Bescheid

über die Änderung und Ergänzung der
allgemeinen bauaufsichtlichen Zulassung
vom 3. Dezember 2012

Z-33.84-1201

Wärmedämm-Verbundsystem "QUARZOLITH WDVS" nach ETA-06/0214

Anlage 7

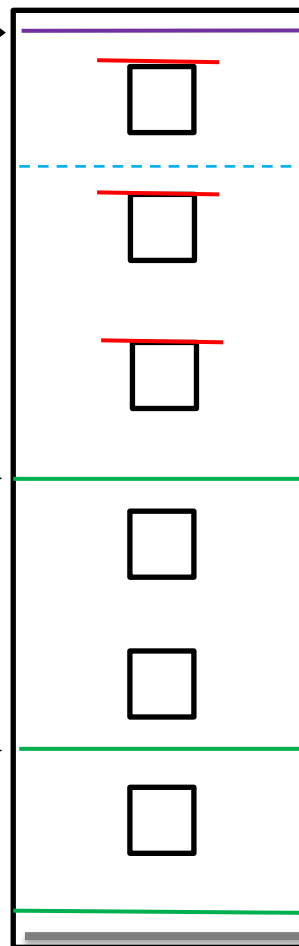
Für schwerentflammbare WDVS mit bis zu 200 mm dicken EPS-Platten müssen zusätzlich zu den in Abschnitt 4.6.2 enthaltenen Bestimmungen folgende konstruktiven Maßnahmen gegen eine Brandeinwirkung von außen ausgeführt werden (s. Anlage 7):

1. ein Brandriegel an der Unterkante des WDVS bzw. maximal 90 cm über Geländeoberkante oder genutzten angrenzenden horizontalen Gebäudeteilen (z. B. Parkdächer u. a.).

2. ein Brandriegel in Höhe der Decke des 1. Geschosses über Geländeoberkante oder angrenzenden horizontalen Gebäudeteilen nach Nr. 1, jedoch zu dem darunter angeordneten Brandriegel mit einem Achsabstand von nicht mehr als 3 m. Bei größeren Abständen sind zusätzliche Brandriegel einzubauen.

3. ein Brandriegel in Höhe der Decke des 3. Geschosses über Geländeoberkante oder angrenzender horizontaler Gebäudeteile nach Nr. 1, jedoch zu dem darunter angeordneten Brandriegel mit einem Achsabstand von nicht mehr als 8 m. Bei größeren Abständen sind zusätzliche Brandriegel einzubauen

4. weitere Brandriegel an Übergängen der Außenwand zu horizontalen Flächen (z. B. Durchgänge, -fahrten, Arkaden), soweit diese in dem durch einen Brand von außen beanspruchten Bereich des 1. bis 3. Geschosses liegen.

Weiterhin ist ein Brandriegel (wie vorstehend beschrieben) maximal 1,0 m unterhalb von angrenzenden brennbaren Bauprodukten (z. B. am oberen Abschluss des WDVS unterhalb eines Daches) in der Dämmebene des WDVS anzuordnen. Dieser Brandriegel ist mit einem Klebemörtel vollflächig anzukleben; eine zusätzliche Verdübelung mit zugelassenen WDVS-Dübeln ist jedoch nur auszuführen, wenn sie zur Aufnahme der Lasten aus Winddruck (Windsog) benötigt wird.
